## 高燃焼度燃料の使用計画

## (1) 変更内容

第1図 高燃焼度燃料の主な変更点

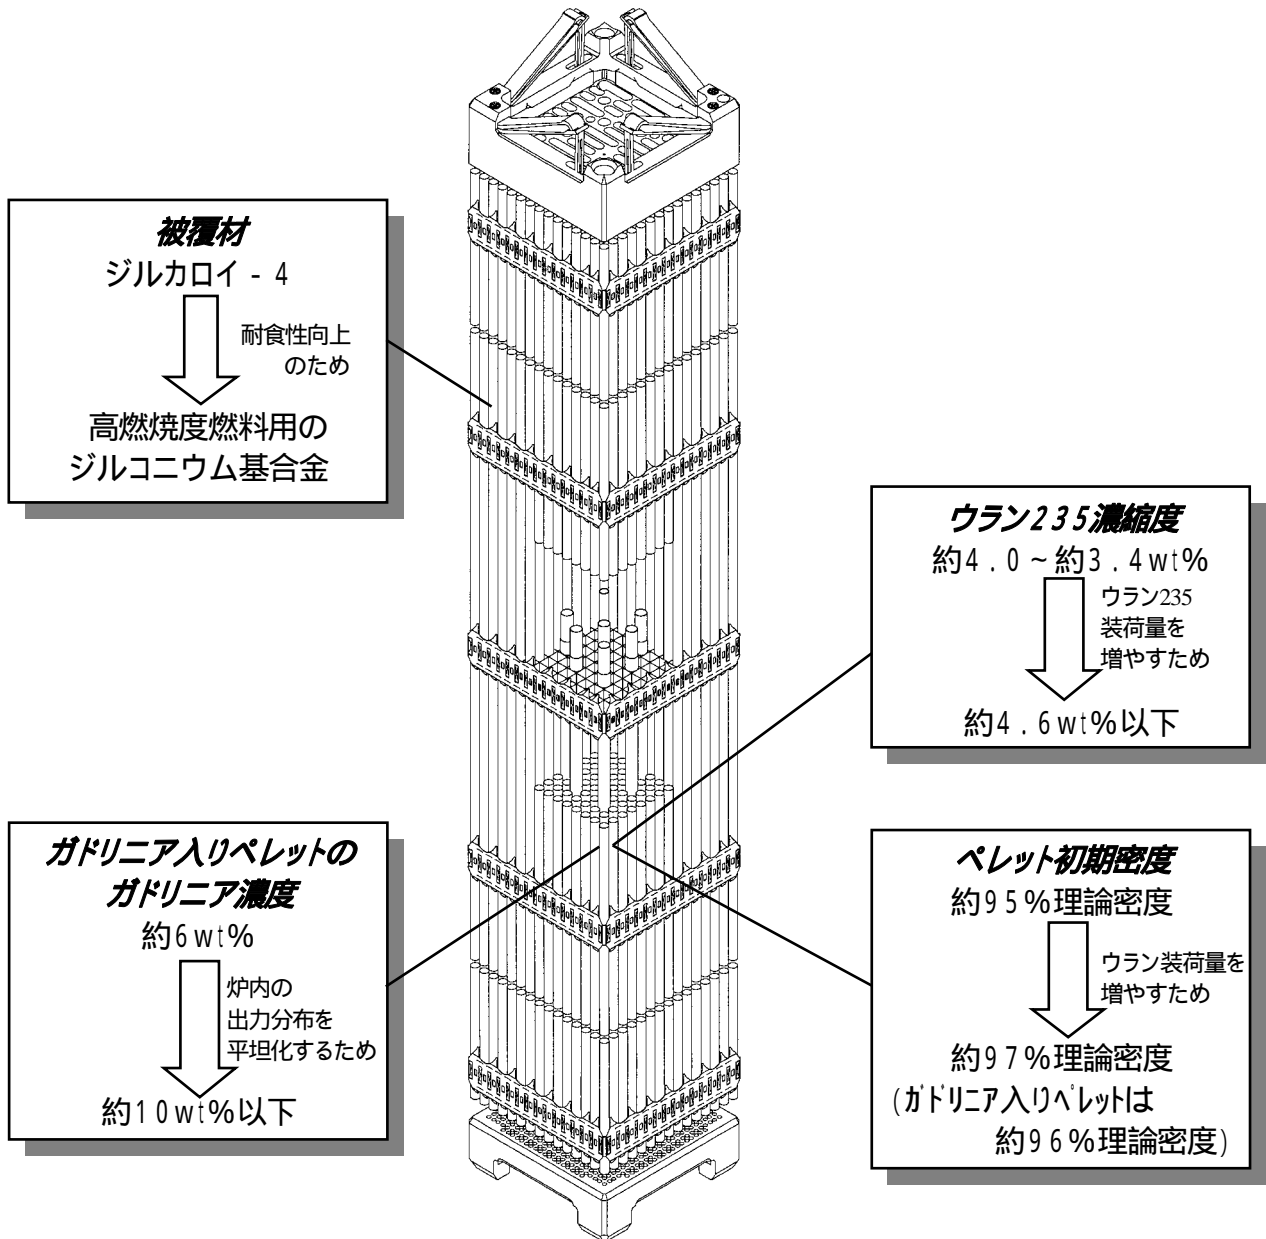
3号機における取替燃料として、現在使用している燃料(集合体最高燃焼度48,000MWd/t;高燃焼度化ステップ1)<sup>1</sup>より最高燃焼度制限を引き上げた高燃焼度燃料(集合体最高燃焼度55,000MWd/t;高燃焼度化ステップ2)<sup>2</sup>を使用する。

- ・高燃焼度燃料の基本構造  
高燃焼度燃料の基本的な構造、寸法、形状等は現行燃料と同一である。
- ・燃料集合体最高燃焼度  
55,000MWd/t
- ・ウラン235濃縮度  
約4.6wt%以下  
ただし、ガドリニア入り二酸化ウランペレットは約3.0wt%以下
- ・ガドリニア入り二酸化ウランペレットのガドリニア濃度  
約10wt%以下
- ・ペレット初期密度  
理論密度の約97%  
ただし、ガドリニア入り二酸化ウランペレットは理論密度の約96%
- ・被覆材  
ジルコニウム基合金  
(ジルカロイ-4の合金成分を調整し、ニオブ等を添加したもの及び  
ジルコニウム-ニオブ合金にスズ、鉄を添加したもの)

# 最高燃焼度

48,000MWd/t → 55,000MWd/t
